Адкрытае акцыянернае таварыства
«Белрэстаўрацыя»

08.05.2025 № 387
на № _____ от _____

Объект: Реконструкция храма
Александра Невского в г. Минске

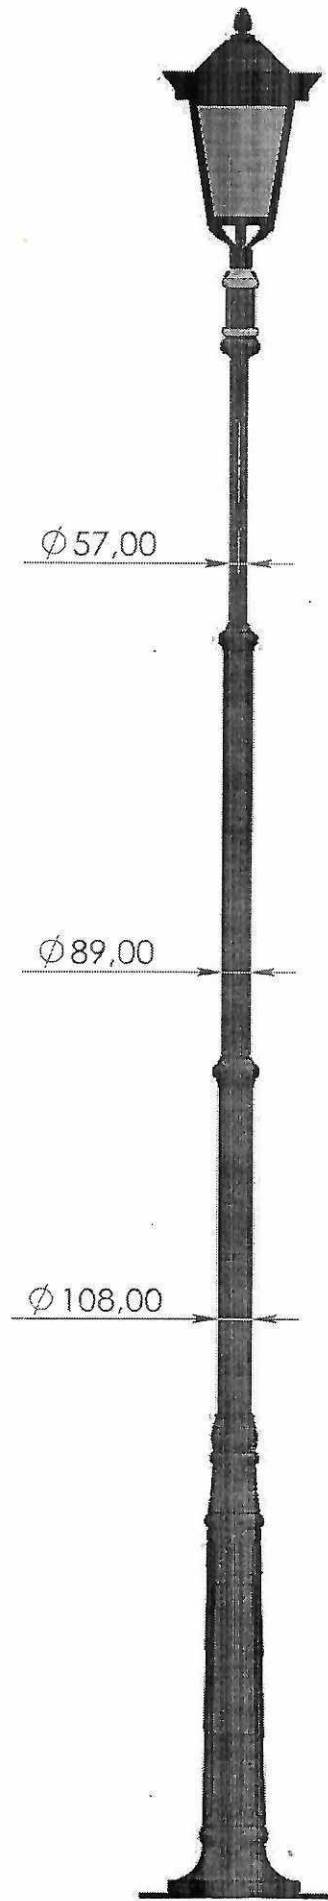
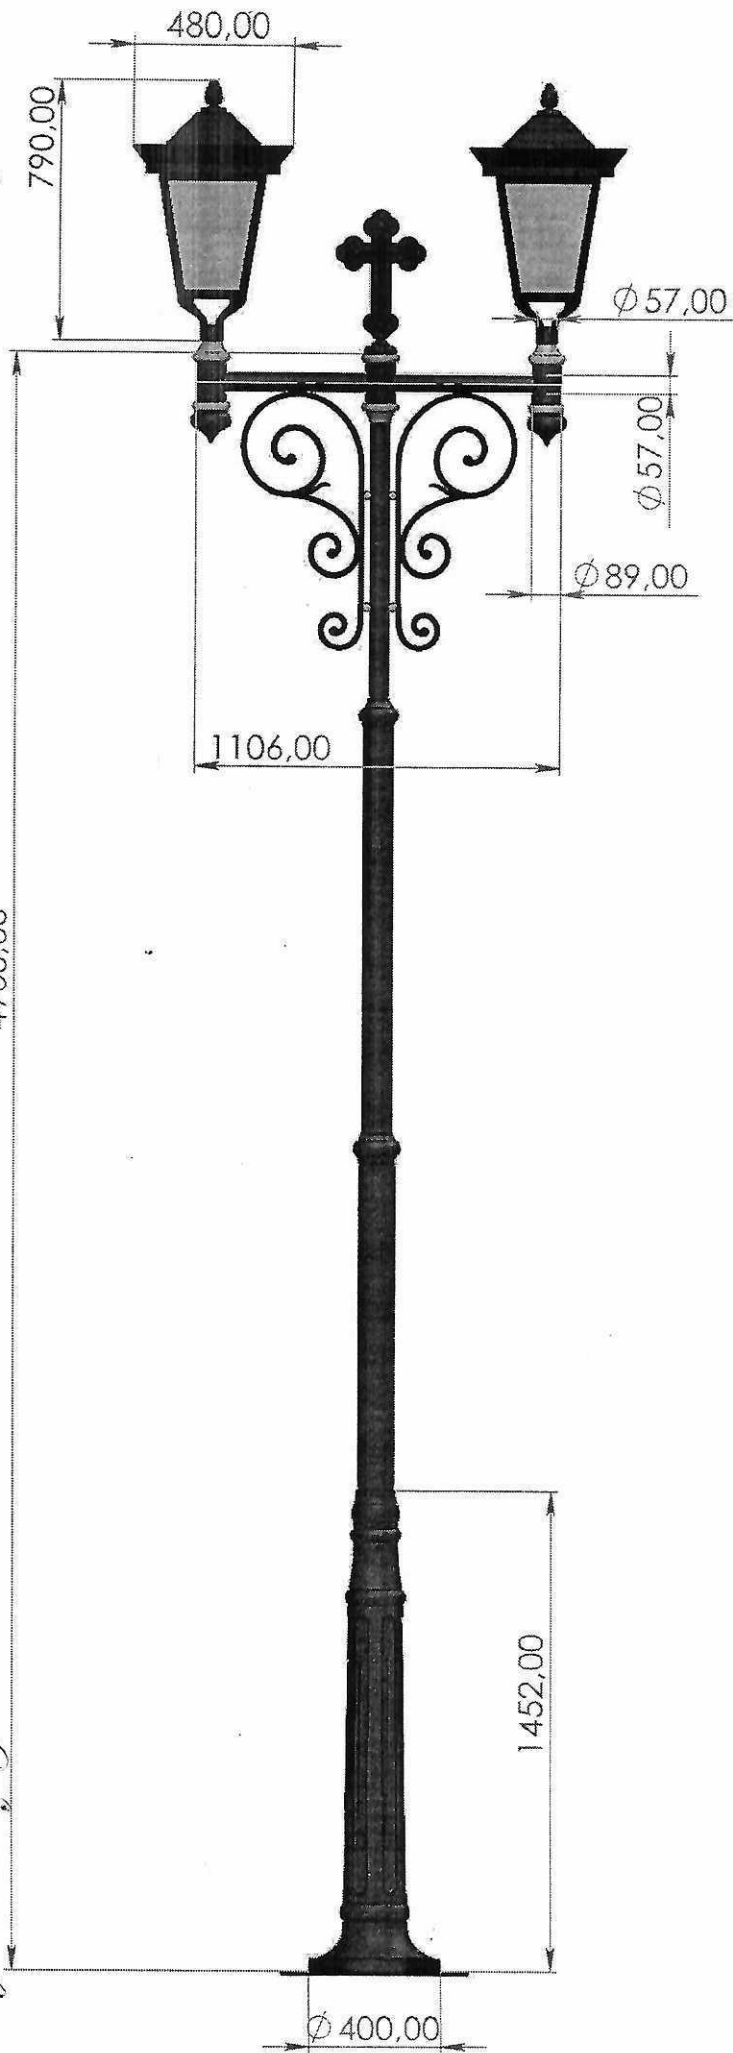
Так же не представляется возможным выполнить принятые проектные решения по устройству фундаментов под опоры наружного освещения с учетом особенности территории (расположение могил, памятников и т.д.). Учитывая возникшую проблему нами был разработан чертеж фундамента под опору и представлен на согласование в проектный институт. В связи с изменением размеров фундаментов под опоры установить предусмотренную проектом 33.21-ЭН.СО опору осветительную модель 9059-7109 поставщик ОАО «Централит» (габариты основания 600х600) не представляется возможным, поэтому был разработан эскиз индивидуальной опоры освещения и согласован с научным руководителем.
